Beschlussvorlage	Vorlage-Nr: GV Bolte/18/12517			
Federführend: Kurverwaltung Boltenhagen	Status: öffentlich Datum: 14.06.2018 Verfasser: Daniela Schmidt			
Buhnenbau - Ablehnungsempfehlungen durch Ingenieure				
Beratungsfolge:				
Gremium	Teilnehmer	Ja	Nein	Enthaltung
Kurbetriebsausschuss der Gemeinde Ostseebad Boltenhagen Gemeindevertretung Ostseebad Boltenhagen

Sicherung des Strandes südöstlich der Einmündung des Klützer Bachs

Buhnenbau Boltenhagen

Hier: Sicherung des Strands südöstlich der Einmündung des Klützer Bachs in die Ostsee

Buhnenkonzept - Übersicht

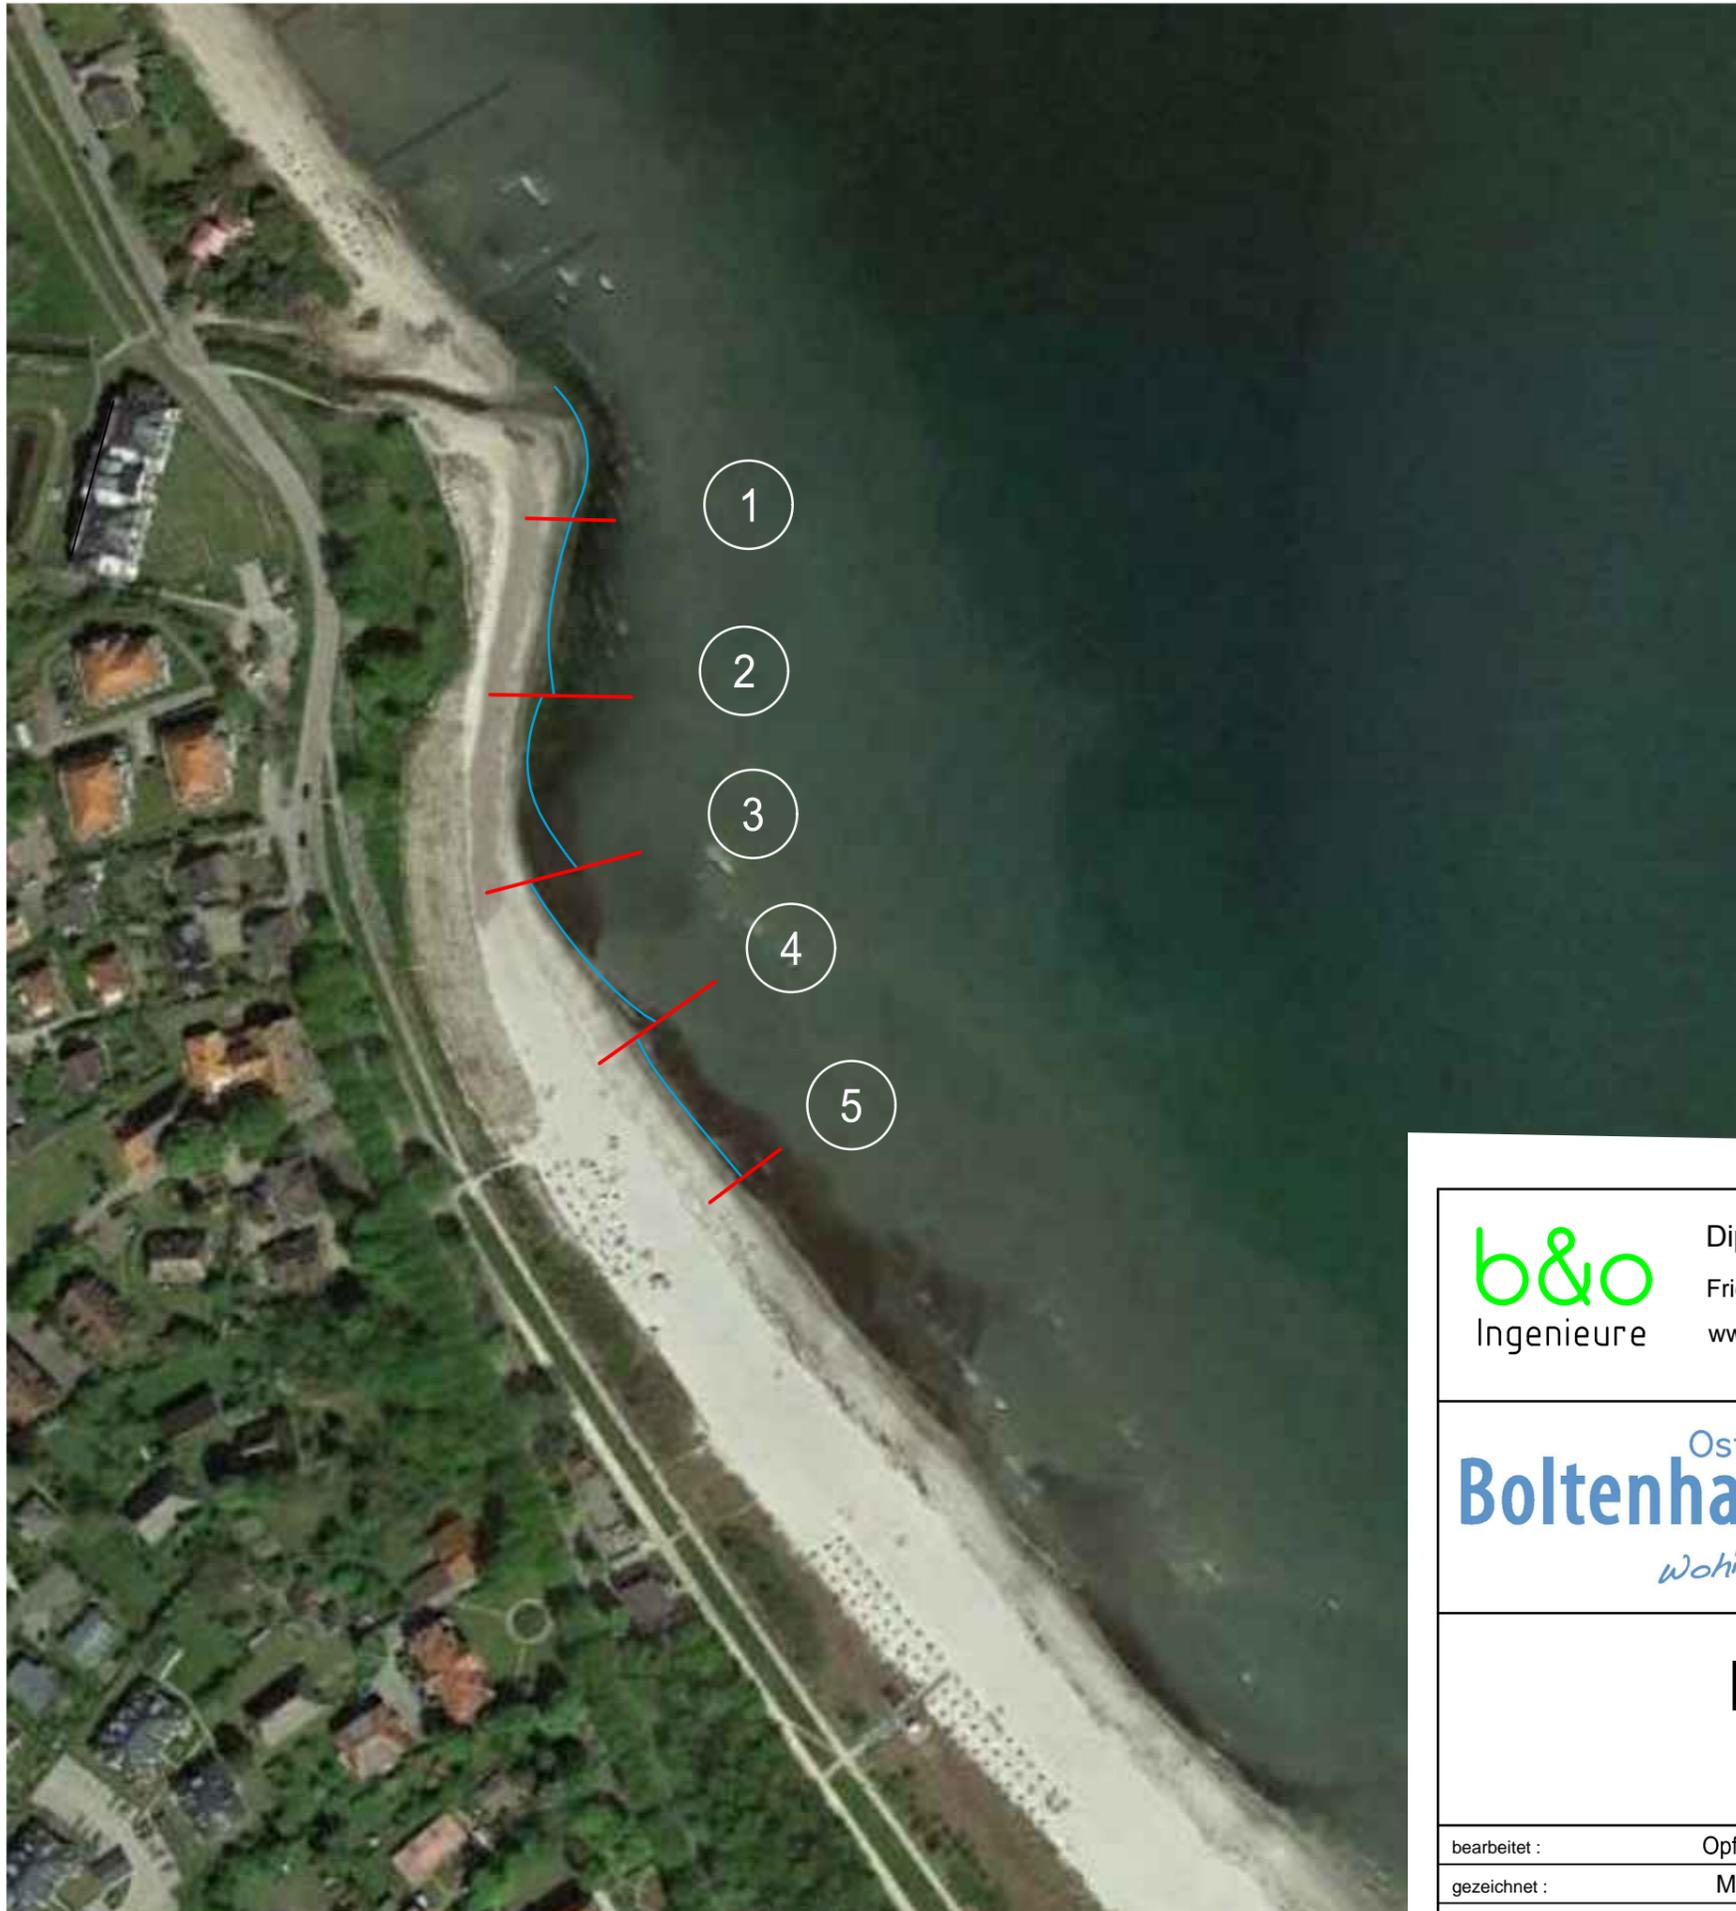
Buhnenabstand ca. 50 m rechtwinkelig von der Uferlinie

Buhnenlängen, 1 = 25 m, 2= 40 m, 3= 45 m, 4= 40 m, 5= 25 m

OK Bühne – 050 m NHN

Grundsätzlich ist zu sagen, dass durch den Einbau starrer Maßnahmen zur Stabilisierung von Stränden kein zusätzliches Sediment in das System eingetragen wird. D. h., wenn es Sediment im vorgesehenen Bereich gehalten wird, fehlt es an anderer Stelle. Im vorliegenden Fall direkt südöstlich an das Buhnenfeld anschließend.

des Sediments im geschützten Bereich erhöhen kann. Die Abstände der Buhnen im geschützten Bereich sind mit geschätzt 50 m vergleichsweise gering, passen jedoch vom Verhältnis „wirksame Länge“ zu Abstand von Buhnen recht gut in das von den Küstenschutzbehörden in Mecklenburg-Vorpommern vielfach verwendete Schema.

Nach den von mir in 2014 durchgeführten Untersuchungen wird das Sediment in der Boltenhagenbucht netto aus Richtung Nordwest in Richtung Südost transportiert. Das im Bereich des geplanten Buhnenfelds zu fangende Sediment müsste somit aus dem Küstenlängstransport lokal im Bereich des Buhnenfelds zurückgehalten werden. Hierzu müssen die Buhnen lang genug sein, um den küstenparallelen Sedimenttransport signifikant zu beeinflussen. Ich gehe davon aus, dass die derzeit maximal geplante wirksame Länge der Buhnen mit $L = 30$ m hier nicht ausreichen wird, da dort im Übergangsbereich zum Strand recht wenig Sediment transportiert wird. Ich würde empfehlen, die längste Buhne in der Mitte des geschützten Abschnitts mit einer effektiven Länge von $L = 40-45$ m zu versehen. Die beiden jeweils nordwestlich und südöstlich anschließenden Buhnenpaare sollten dann entsprechend der gewählten Strichlinie des Strands kürzer ausfallen, um einen entsprechend gleichmäßigen Übergang in Richtung Klützer Bach sowie in Richtung Hauptstrand Boltenhagen zu erzeugen. Wie schon oben erwähnt, wird sich südöstlich an das Buhnenfeld anschließend eine Leezone ausbilden, in der der Strand sicherlich etwas schmaler als derzeit vorhanden ausgebildet sein wird.

Insgesamt ist zu sagen, dass das geplante Buhnenfeld örtlich nur sehr begrenzt den Strand stabilisieren kann und auch nur dann, wenn die wirksame Länge der Buhnen im Buhnenfeld lang genug gewählt wird, um den Küstenlängstransport signifikant zu beeinflussen. Andererseits werden die Lee-Effekte mit zunehmender wirksamer Buhnenlänge größer. Gegebenenfalls sind hier weitere, detaillierte Untersuchungen zu den örtlichen Sedimenttransporten und zur Wirkung der Buhnen erforderlich.

Wir empfehlen Ihnen die Auffüllung der jetzigen Leezone mit Sand aus der Strandreinigungsrückgewinnung, so wie dies schon stattfindet, noch weiter zu Optimieren.
